BDE 2021 Nr. 2

Entscheidung Nr. 2/2021 vom 11. Januar 2021

Baubewilligung (Abbruch bestehender Bauten/Neubau
Mehrfamilienhaus mit Tiefgarage), Sichtzone

Gefährdungskarte Oberflächenabfluss - Quelle: Geoportal

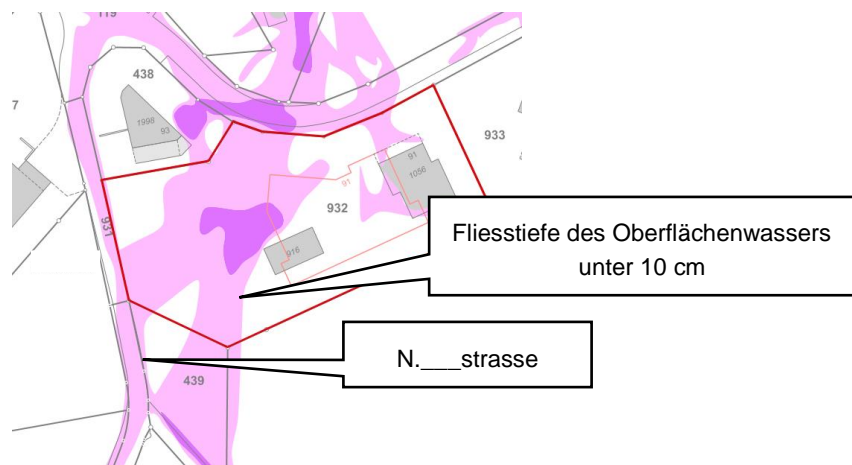
4.1 Durch den westlichen Teil des Baugrundstücks Nr. 001 fliesst ein eingedolter Bach. Das Grundstück ist nach der Gefahrenkarte des Kantons St.Gallen mit der "Gefahr Wasser" mit geringer und mittlerer Gefährdung überlagert. Auf den vom Vertreter der Rekurrenten am Rekursaugenschein und mit Stellungnahme zum Augenscheinprotokoll vom 20. November 2020 eingereichten Bildern ist erkennbar, dass bei starkem Regen das Wasser über die Wiese oberhalb des Bauvorhabens und sogar über die N.___strasse abfliesst. Genau dasselbe Phänomen ist auch aus der "Gefährdungskarte Oberflächenabfluss" des Bundesamtes für Umwelt ersichtlich. Diese Karte zeigt das bei einem Starkregen an der Oberfläche (und zwar ausserhalb eines Bachgerinnes) abfliessende Regenwasser auf:

Die Fliesstiefe des bei einem Starkregen abfliessenden Oberflächenwassers liegt auf dem Baugrundstück Nr. 001 im Wesentlichen bei unter 10 cm Wassertiefe. Der Abflusskorridor liegt zudem grossteils westlich der geplanten Baute. Das Mehrfamilienhaus tangiert den Abflussbereich lediglich geringfügig. Deshalb und wegen der geringen Fliesstiefe des oberflächlich abfliessenden Regenwassers und aufgrund der Tatsache, dass das Gelände zwischen den Grundstücken Nrn. 001 und 007 von Osten nach Westen ansteigt, ist keine Gefahrenverlagerung auf das Nachbargrundstück Nr. 007, geschweige denn auf andere Grundstücke, zu erwarten.

Überflutung seltene Ereignisse (100-j.) - Quelle: Geoportal

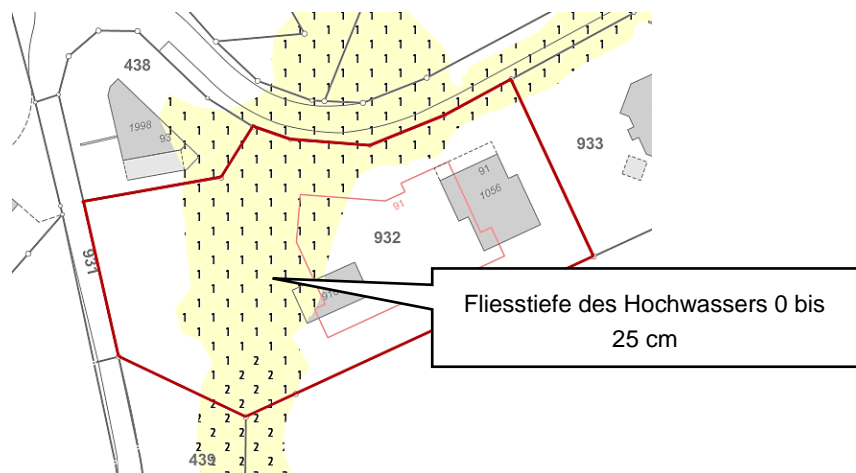
4.2 Aus der Karte "Intensitäten skaliert" des Kantons St.Gallen ("Überflutung seltene Ereignisse [100-j.]), welche nicht – wie die vorerwähnte Karte – den Oberflächenabfluss von Regenwasser, sondern nur mehr Hochwasserereignisse, die aus einem überlaufenden Bachgerinne resultieren, abbildet, ist ersichtlich, dass im Bereich des Baugrundstücks Nr. 001 bei einem hundertjährigen Hochwasser eine Fliesstiefe von 0 bis 25 cm und eine Fließgeschwindigkeit von 0 bis 1 m/s zu erwarten ist:

Grund für das an der Oberfläche abfließende Bachwasser ist, dass der in diesem Hangbereich eingedolte Bach die bei einem 100jährigen Hochwasser auftretende Wassermenge nicht abzuleiten vermag. Der Einlauf in diese Eindolung liegt jedoch weit oberhalb des Baugrundstücks Nr. 001. Die Errichtung des geplanten Mehrfamilienhauses hat keinerlei Auswirkungen auf die Abflusskapazität des eingedolten Bachs. Das geplante Mehrfamilienhaus berührt den massgeblichen Gefahrenbereich zudem bloss an einem Randbereich. Aufgrund der geringen Fliesstiefe und -geschwindigkeit selbst eines 100jährigen Hochwasserereignisses und der nur marginalen Verengung des vorhandenen Abflussbereichs durch die geplante Baute ist wiederum keine relevante Gefahrenverschiebung auf ein Nachbargrundstück zu erwarten. Nichts anderes ergibt sich aus dem zusammen mit dem Baugesuch eingereichten Objektschutznachweis ("Nachweis Objektschutzmassnahmen Formular A und B"; act. 29 der Vorinstanz). Im Objektschutznachweis wird deklariert, dass durch die gewählten Objektschutzmassnahmen "die Gefährdung von anderen Objekten (...) durch die getroffenen Massnahmen nicht erhöht (werde). Der Wasserlauf (entspreche) in etwa dem ursprünglichen Zustand". Das AFU bestätigt im Amtsbericht vom 11. September 2020 nach der Prüfung des Objektschutznachweises durch die Abteilung Naturgefahren des AWE, dass die im Objektschutznachweis abgehandelten Massnahmen wirksam und plausibel seien. Entgegen der Rüge der Rekurrenten scheint eine Gefahrenverlagerung im Fall der Realisierung des Bauvorhabens als unwahrscheinlich. Der Rekurs erweist sich damit in diesem Punkt als unbegründet.

Abb. zu Art. 7 Abs. 3 im Anhang zum BauR (Dachgeschoss)

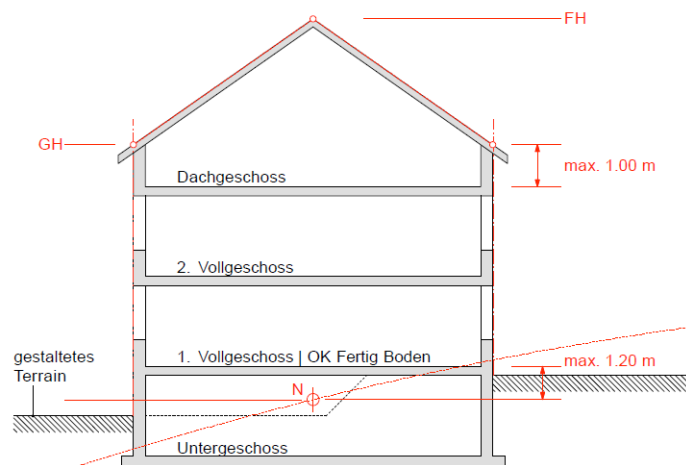
5.3.2 Nach Art. 7 Abs. 1 des Baureglements der Gemeinde Z.____ vom 26. April 2016 (BauR) gilt als Vollgeschoss jedes Stockwerk, das weder als Untergeschoss noch als Dach- oder Attikageschoss gilt. Gemäss Art. 7 Abs. 3 BauR liegt das Dachgeschoss unterhalb einer Linie, die durch die Verbindung der Schnittlinie von Dachoberkante und Fassade auf der Längsseite und dem First gebildet wird. Der Kniestock (ausssen gemessen) darf nicht mehr als 1 m betragen.

Abb. zu Art. 7 Abs. 4 im Anhang zum BauR (Attikageschoss)

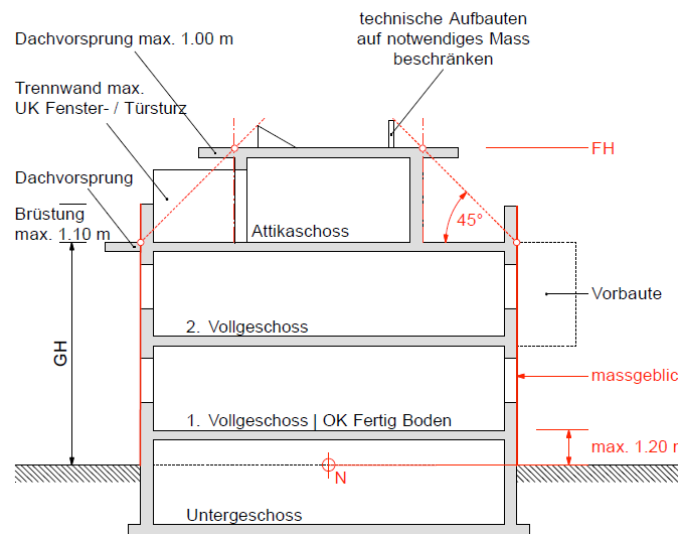
5.3.3 Nach Art. 7 Abs. 4 BauR liegt ein Attikageschoss vom Schnittpunkt der Längsfassaden mit der Dachoberkante unter einem Winkel von 45 ° zurück. Vorbauten werden bei der Bestimmung des Schnittpunkts nicht berücksichtigt. Es ist nur ein Attikageschoss zulässig. Vordächer sowie Dachvorsprünge dürfen das Profil horizontal um 1 m und Absturzsicherungen vertikal um 1,1 m überschreiten.

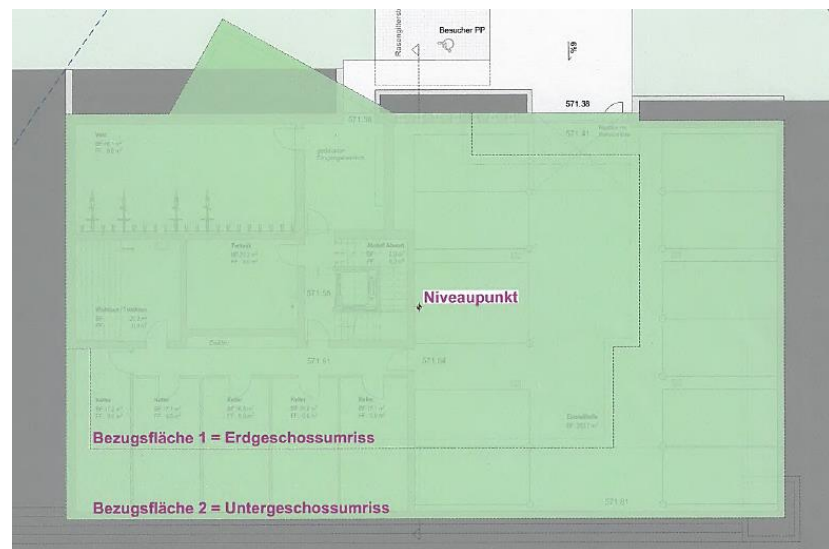
5.4.1 Gemäss Art. 7 Abs. 4 BauR liegt das Attikageschoss vom Schnittpunkt der Längsfassade mit der Dachoberkante unter einem Winkel von 45 ° zurück, wobei Vorbauten (gemeint sind solche des darunterliegenden Vollgeschosses) nicht berücksichtigt werden. Ein Attikageschoss darf damit grundsätzlich nur auf den beiden Stirnseiten eines Gebäudes fassadenbündig ausgestaltet sein. Nach Art. 7 Abs. 5 BauR kann die Lage des Attikageschosses zwar verschoben werden, wenn nachbarliche Interessen nicht erheblich beeinträchtigt werden (Bst. a), eine gute Gesamtwirkung erzielt wird (Bst. b) und die anrechenbare Geschossfläche die Fläche nicht übersteigt, die bei einer Ausführung gemäss Abs. 4 möglich wäre (Bst. c). Der Begriff des "Verschiebens" gemäss Art. 7 Abs. 5 BauR bedeutet dabei aber nichts anderes, als dass die höchstzulässige Attikageschossfläche über dem obersten Vollgeschoss auch anders als nach Art. 7 Abs. 4 BauR vorgeschrieben platziert und damit – sofern die Voraussetzungen dafür gegeben sind – z.B. auch entlang den Gebäudelängsfassaden fassadenbündig erstellt werden darf. Die Möglichkeit der Verschiebung des Attikageschosses wird dabei aber stets durch die Fläche des obersten Vollgeschosses, welche wiederum durch die Gebäudefassaden (ohne Vorbauten) gebildet wird, begrenzt. Dass ein Attikageschoss auch über die Gebäudefassade des darunterliegenden Vollgeschosses hinausragen darf, ergibt sich weder aus dem BauR noch aus den besV. Eine ausdrückliche Bestimmung im BauR oder den besV wäre allerdings notwendig, um eine Verschiebung eines Attikageschosses über die seine Lage begrenzenden Gebäudefassaden des unterliegenden Vollgeschosses hinaus zulassen zu können.

5.4.2 Vorliegend hat die Rekursgegnerin von der Möglichkeit der Verschiebung der Lage des Attikageschosses nach Art. 7 Abs. 5 BauR Gebrauch gemacht. Allerdings springt die nordöstliche Ecke des Attikageschosses nach dem Plan "Grundrisse" (Massstab 1:100; act. 17 der Vorinstanz) über die Gebäudefassade des darunterliegenden Vollgeschosses hinaus und kommt über dessen Balkon zu liegen. Das ist nach dem oben Gesagten unzulässig, weshalb das Attikageschoss auch in dieser Hinsicht gegen die Regelbauvorschriften verstösst.
